ARRÊTÉ REFUSANT UN PERMIS DE CONSTRUIRE COMPRENANT OU NON DES DEMOLITIONS au nom de la commune

Dossier n° PC 78362 26 00003
Déposé le : **27/02/2026**
Affiché le : **05/03/2026**
Complété le : **17/03/2026**
Substitué le : **30/03/2026 ; 16/04/2026**
Arrêté n° : **UR 2026/615**

Pour : **Démolition de l'ensemble des constructions existantes. Construction d'un immeuble de trois logements. Création de cinq places de stationnement véhicules et six places vélos dans un parking.**

GPSEO/2026/11953
AVIS-2026-MLV-0205

EMPRISE DU DIAGNOSTIC

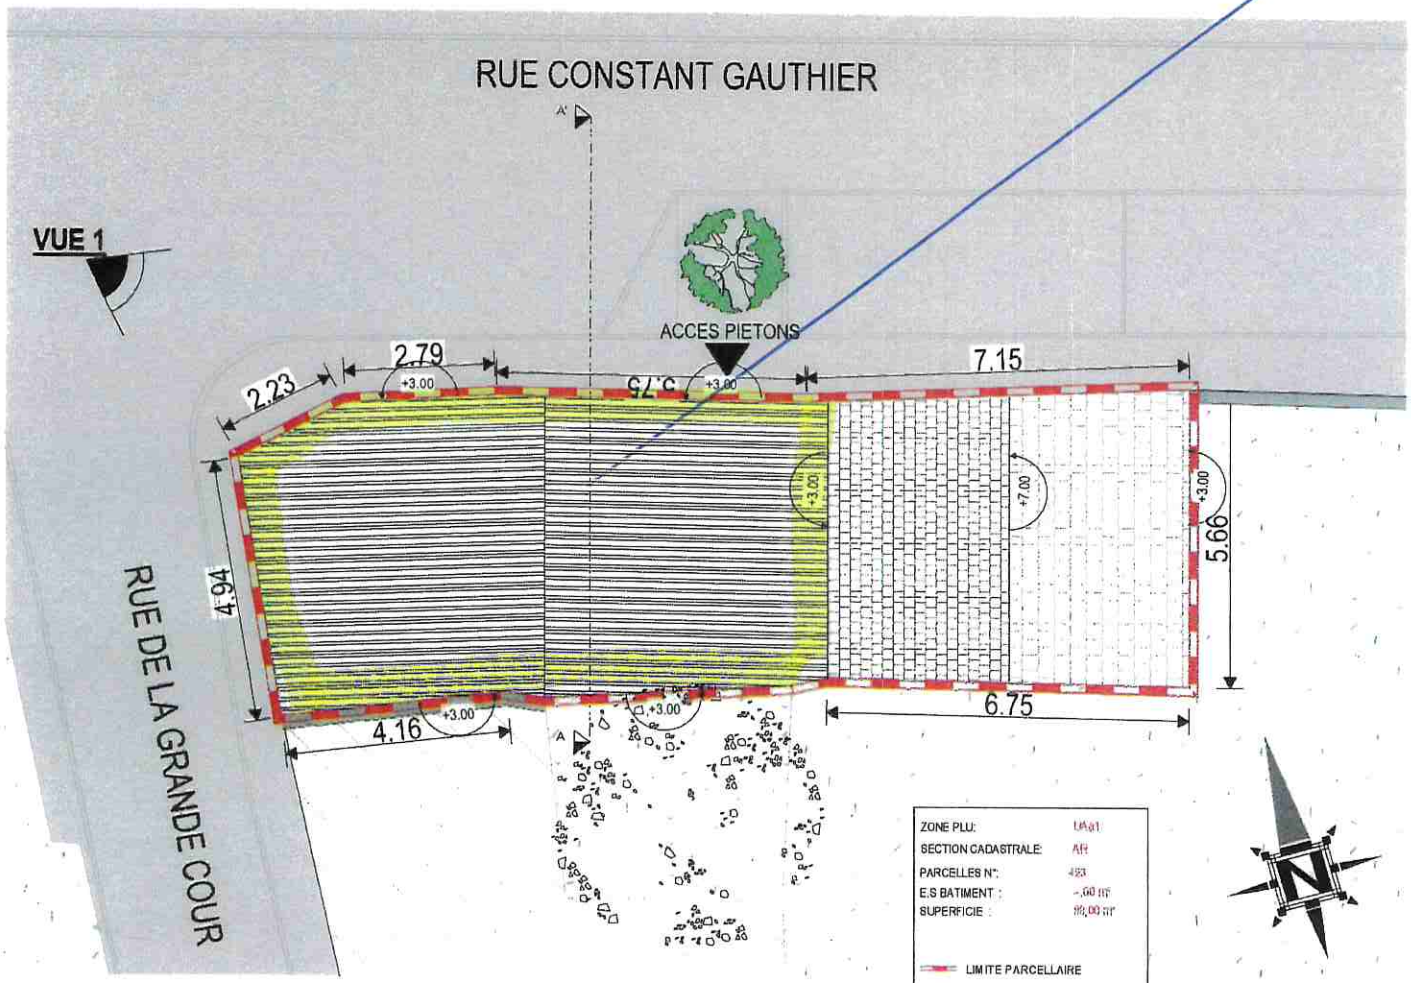
L'emprise soumise au diagnostic, d'une superficie de 50 m², est figurée sur le document graphique annexé au présent arrêté.
